## Faq

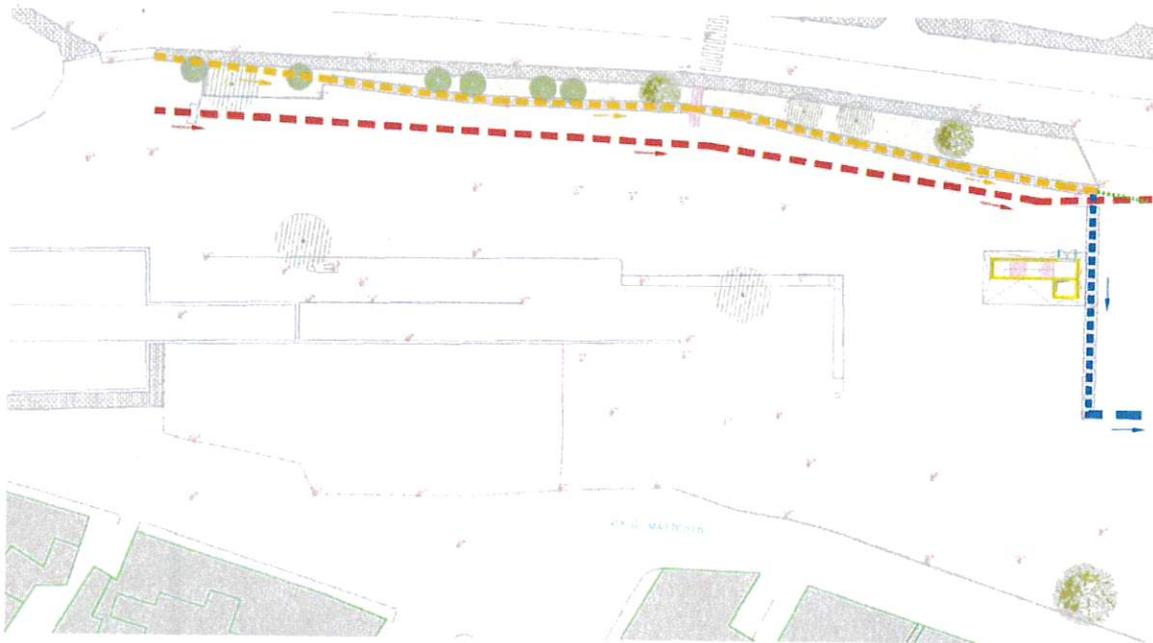
3) Nel disciplinare è precisato quanto segue:

nella formulazione dell'offerta tecnica, dovrà essere redatta secondo le seguenti prescrizioni:

**Si chiede se tali prescrizioni sopra richieste comporteranno nuove lavorazioni e quindi oneri economici aggiuntivi, e come verranno liquidate alla Ditta aggiudicataria e come sia possibile prevederle sin da ora nella fase di partecipazione alla gara. Si fa rilevare che nelle prescrizioni FAL**

sono richieste “modifiche agli accessi dei parcheggi interrati e le eventuali variazioni delle quote del piano di posa del Parco” e “Verifica dei carichi della galleria in corrispondenza della viabilità carrabile da realizzare tra via A. Moro e via Cappelluti” che comportano uno stravolgimento del progetto a base di gara sia dal punto di vista tecnico che economico.
